MEMO [VERSIE TER INFORMATIE AAN WERKGROEP RFO]

Aan	Ambtelijke stuurgroep Nieuwe Muziekcentrum
Van	Alfred Kazemier, 5.1.2c 5.1.2e
Afdeling	
CC	Werkgroep RFO
Datum	7 oktober 2024
Onderwerp	Opvolging advies ASBM d.d. 18 september 2024

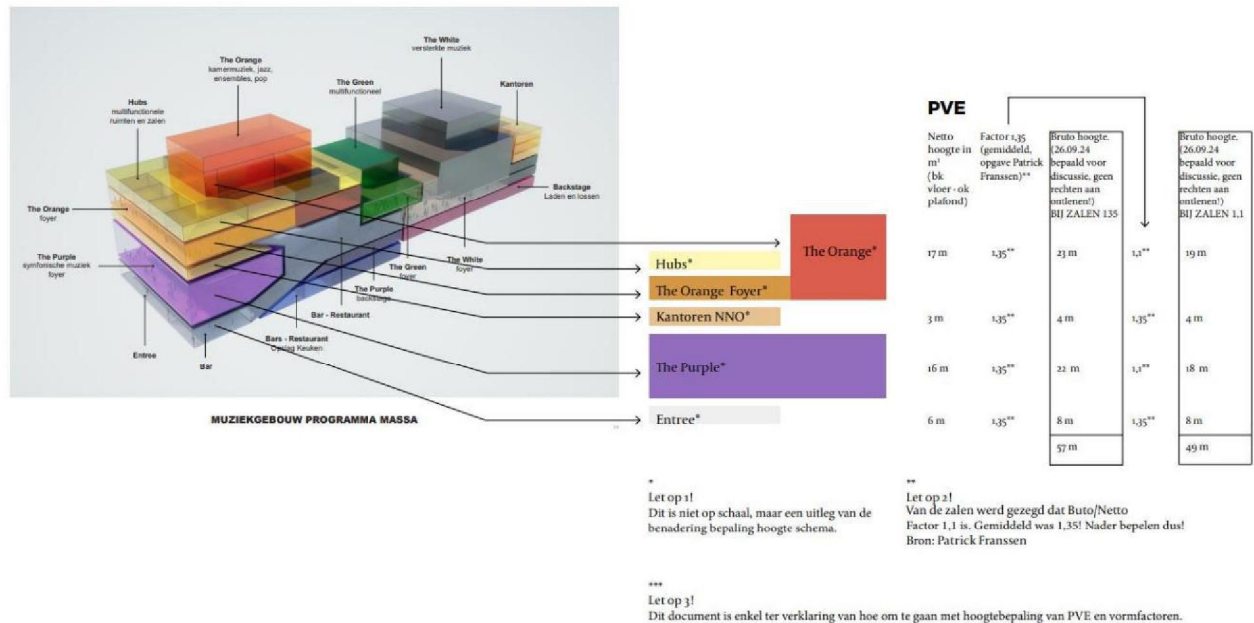
Recent is het Stedenbouwkundig plan Spoorkwartier Groningen (augustus 2024) door het college van B&W vastgesteld. In relatie tot het ruimtelijk functioneel onderzoek (RFO) dat de werkgroep momenteel uitvoert wordt een risico signaleerd ten aanzien van de gebouwhoogte.

Het Stedenbouwkundig plan stelt het volgende ten aanzien van de gebouwenvolpoe:

"De gevelhoogte van het gebouw is vastgelegd op maximaal 35 meter, en hoeft die hoogte niet overal aan te tikken - sprongen zijn mogelijk. De oostgevel moeten de ruimte van het plein en de straat vormgeven en mogen daarom ook niet te laag zijn, minimaal 3 lagen hoog. Meer hoogte dan de stedelijke laag is mogelijk mits er ruime setbacks (minimaal 3 meter) worden toegepast. Aan de west- en noordzijde (Emmaviaduct, stadszijde) zijn bouwhoogtes tot 70 meter mogelijk."

Bovenstaande analyse van 5.1.2e laat zien wat de bandbreedte is qua gebouwhoogte indien gebruik wordt gemaakt van deze bruto-nettoverhouding van 1,35:

- 49 meter hoogte > bij een gedifferentieerd gebruik van de factor (voor zalen 1,1)
- 57 meter hoogte > bij een volledig gebruik van de factor

Zoals de analyse aangeeft vraagt dit aspect nadere uitwerking. Maar de constatering is wel dat in beide gevallen de gesteld bouwhoogten en bouwveloppe een te knellend kader kunnen vormen voor het nieuwe Muziekcentrum.
